关于广东省人民医院的问题说明

我司派专业技术人员去贵单位现场检测，在检测中发现需整改的防雷问题如下：

二、英东楼

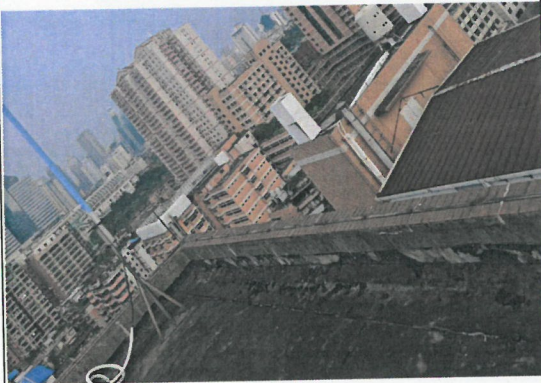
序号	现象和问题	图片	标准规范及整改措施
1	4层接闪带、接闪杆锈蚀严重、倒伏、断裂；9层接闪带、接闪杆锈蚀严重		依据《建筑物防雷装置检测技术规范》GB/T 21431-2015第5.2.2.2条，建议更换和修复接闪器
2	4层和9层接闪带支持卡间距过大、高度不够；9层接闪杆材料规格不符合规范要求		依据《建筑物防雷设计规范》GB 50057-2010第5.2.2条，5.2.2接闪杆宜采用热镀锌圆钢或钢管制成时，其直径应符合下列规定：1、杆长1m以下时，圆钢不应小于12mm，钢管不应小于20mm。2、杆长1~2m时，圆钢不应小于16mm；钢管不应小于25mm。3、独立烟囱顶上的杆，圆钢不应小于20mm；钢管不应小于40mm。

<p>第 5.2.6 条，5.2.6 明敷接闪导体固定支架的间距不宜大于表 5.2.6 的规定。固定支架的高度不宜小于 150 mm。固定支架应 $\leq 1.00m$。</p> <p>建议依据规范排查整改</p>
3	4 层冷却塔金属底座电阻值过大		<p>依据《建筑物防雷装置检测技术规范》GB/T 21431-2015 第 5.7.2.11 条，应重新与防雷装置做可靠连接</p>

七、合群门诊

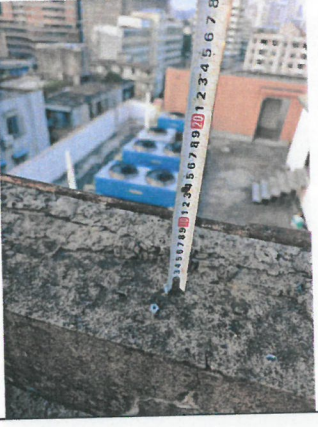
序号	现象和问题	图片	标准规范及整改措施
1	接闪带、接闪杆锈蚀严重		依据《建筑物防雷装置检测技术规范》GB/T 21431-2015 第5.2.2.2条，建议更换接闪器

2	接闪带支持卡间距过大、高度不够		<p>依据《建筑物防雷设计规范》GB 50057-2010 第 5.2.2 条，5.2.2 接闪杆宜采用热镀锌圆钢或钢管制成时，其直径应符合下列规定：1、杆长 1m 以下时，圆钢不应小于 12 mm，钢管不应小于为 20mm。2、杆长 1~2 m 时，圆钢不应小于 16 mm；钢管不应小于 25mm。3、独立烟囱顶上的杆，圆钢不应小于 20 mm；钢管不应小于 40 mm。</p> <p>第 5.2.6 条，5.2.6 明敷接闪导体固定支架的间距不宜大于表 5.2.6 的规定。固定支架的高度不宜小于 150 mm。固定支架应 $\leq 1.00m$。</p> <p>建议依据规范排查整改</p>
3	引下线数量不够		<p>第二类防雷建筑物，依据《建筑物防雷设计规范》GB 50057-2010 第 4.3.3 条，引下线不应少于 2 根，对称布置，间距小于或等于 18m</p>
